# 改善箇所説明図

重量物運搬用セミトレーラの走行装置において、スチールホイールの選定を誤ったため、スチールホイールがブレーキドラムと接触し、正しくハブに固定されないものがある。そのため、そのままの状態で行くと、タイヤが振れ、走行安定性が損なわれるおそれがある。

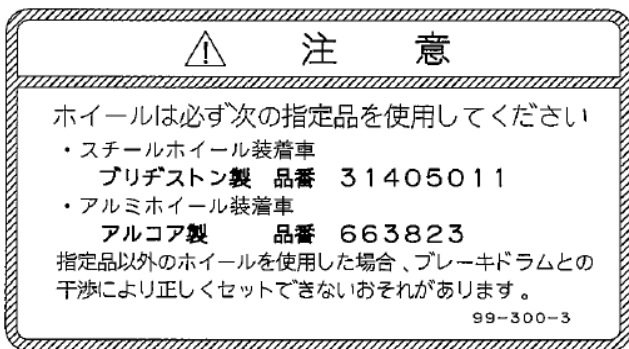
不具合部品(全輪)  
スチールホイール

選定条件ラベル

- ①スチールホイール装着車については、スチールホイールを対策品に交換する。  
加えて、取扱説明書にホイールの選定条件を追記し、また、選定条件を記載したラベルを車両左側面に貼付する。
- ②アルミホイール装着車については、取扱説明書にホイールの選定条件を追記し、また、選定条件を記載したラベルを車両左側面に貼付する。
